Váš dopis zn.
Ze dne
Naše zn. 34847/2021-SŽ-SSZ-OVZ

**„Modernizace trati Kladno (včetně) – Kladno-Ostrovec (včetně)“
Vysvětlení, změny a doplnění zadávací dokumentace - Dodatek č. 27**

*Položka 289 - Označení prvku na výkresech **A.011***

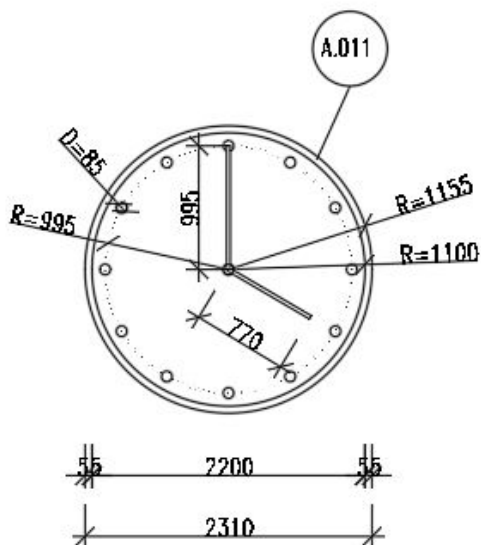
V SO 06-40-02 pol. č. 289, 290 žádáme o přesnou specifikaci, nákres.

Atypické interiérové nástěnné hodiny průměr 2310 mm, radiově řízené. Hodinový motor s ručičkami, hodinové značky, lakovaný hliníkový rám vše v černém mat provedení (RAL 9005) bude osazeno přímo na stěnu.
